Vysvětlení a úprava zadávací dokumentace č. 7

Zadavatel	Pardubický kraj
sídlo:	Komenského náměstí 125, 532 11 Pardubice
zastoupený:	JUDr. Martinem Netolickým, Ph.D., hejtnanem
IČO/ DIČ:	70892822/ CZ70892822
profil:	https://zakazky.pardubickykraj.cz
zástupce ve věcech technických:	Ing. Jaroslava Hrdinová, jaroslava.hrdinoa@pardubickykraj.cz
Zástupce pověřený organizací zadávacího řízení:	Mgr. Ing. Robert Hebký, advokátní kancelář advokat@hebky.cz
IČO:	64010082
sídlo:	Václava Řezáce 315, PSČ 434 01 Most
Název veřejné zakázky:	Nemocnice následné péče Moravská Třebová, výstavba nového objektu nemocnice a výjezdové základny ZZS PAK
Druh zakázky / řízení:	stavební práce / nadlimitní zakázka / otevřené nadlimitní řízení
Zahájení řízení:	dne 15.4.2020 odesláním oznámení do VVZ

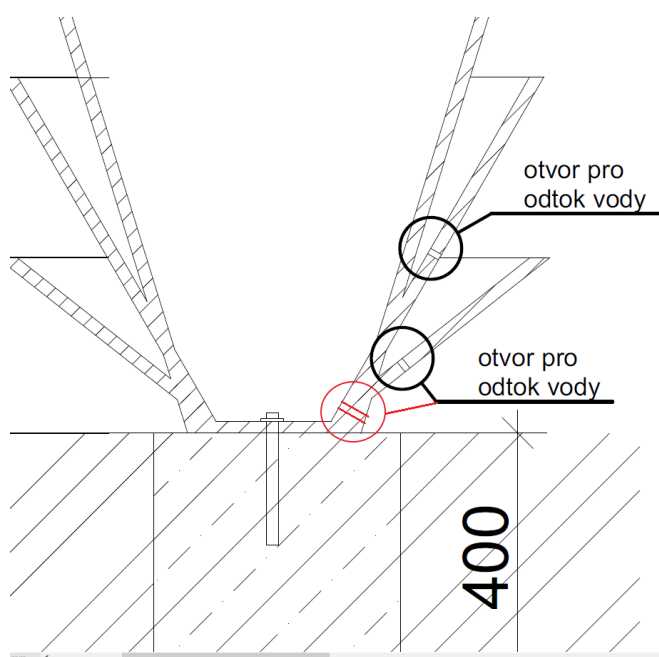
5.) Bude zadavatel požadovat závlivku trávníku? Tato případně chybí ve výkazu výměr.

Odpověď: Rozvod umělého automatického zavlažování není součástí předmětu zakázky.
